Keuringsverslag van een elektrische laagspanning- en zeer lage spanningsinstallatie

NIET CONFORM

Straatnaam	Opaaigem
Huisnummer	46A
Busnummer	3
Postcode	9420
Gemeente	Erpe-Mere
Land	België

Aard onderzoek: Controlebezoek van een huishoudelijke installatie volgens (KB 08/09/2019) - AREI Boek 1- 6.5. en 4.2.4.3.

Afbeelding schakel- en verdeelbord:

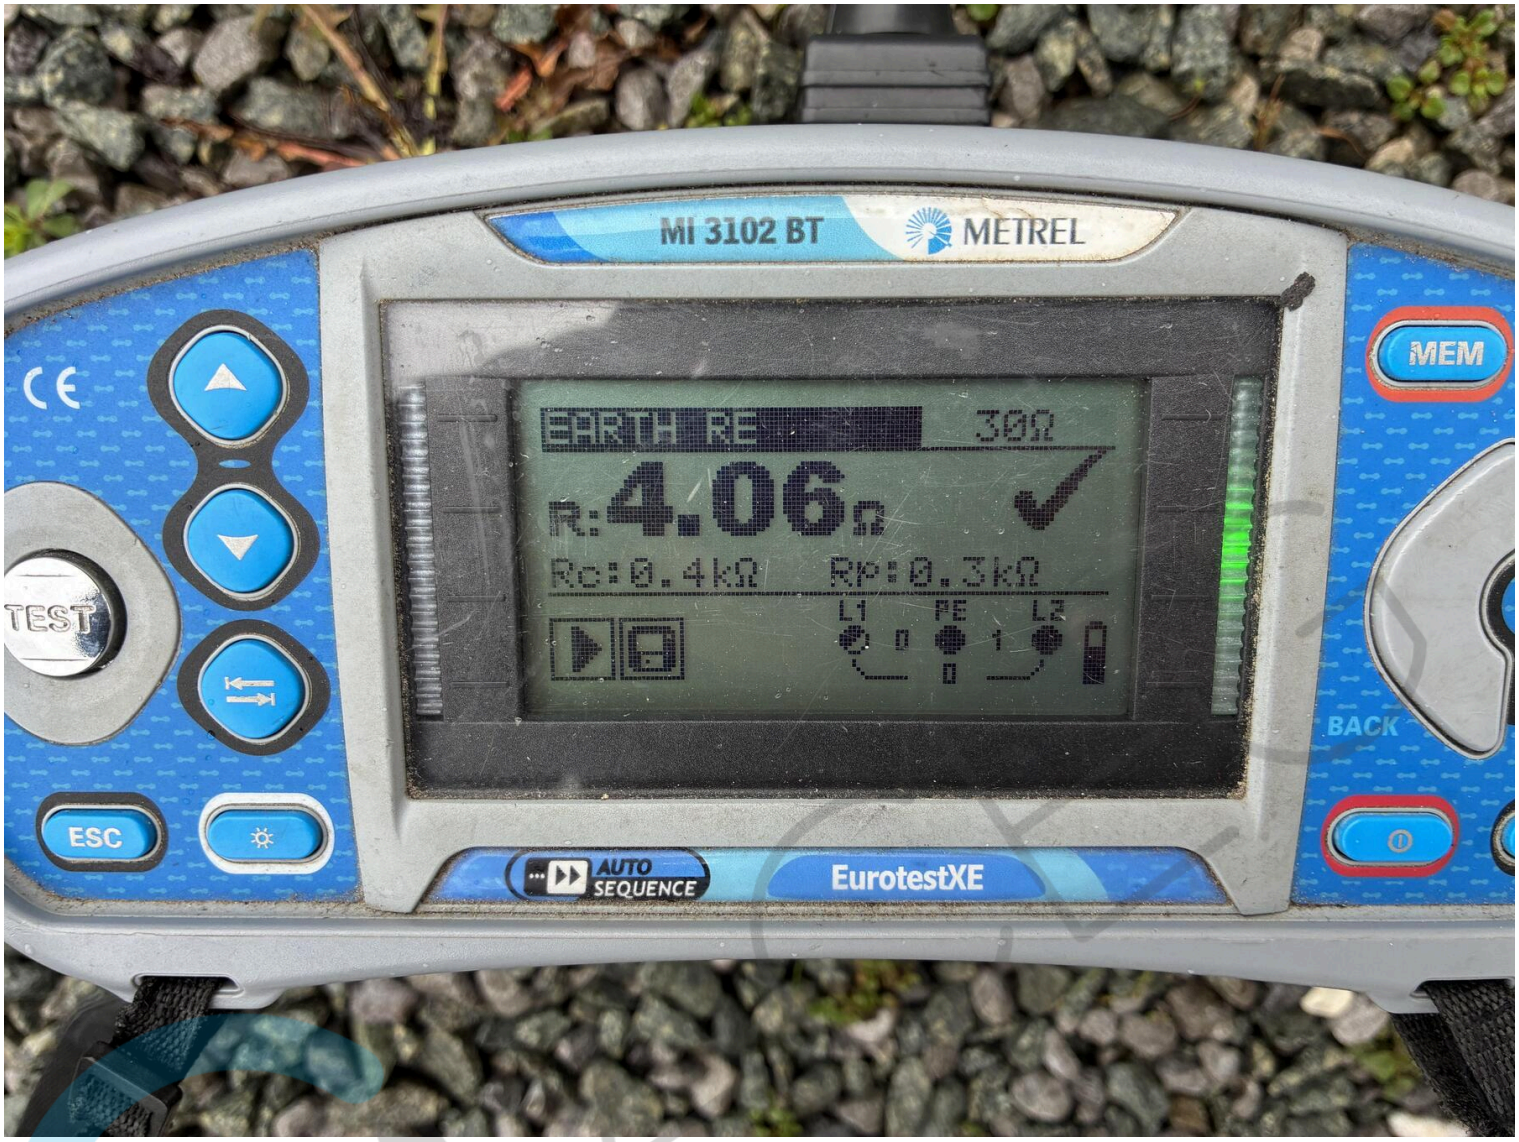
I1.01 Eéndraadschema van de installatie is niet aanwezig. (Boek 1 Afdeling 2.12 - 2.13 en 3.1.2)

I1.03 Situatieschema van de installatie is niet aanwezig. (Boek 1 Afdeling 2.12 - 2.13 en 3.1.2)

I5.01 De aanduiding van de stroomkringen en/of apparatuur, aansluitklemmen, enz dient aangebracht of vervolledigd te worden. (Boek 1 Onderafdeling 3.1.3.1. en 3.1.3.3.A. en 5.1.6.1)

I5.14 De nominale spanning dient duidelijk vermeld te worden op een oordeelkundig gekozen plaats. (Boek 1 Onderafdeling 3.1.3.3.)
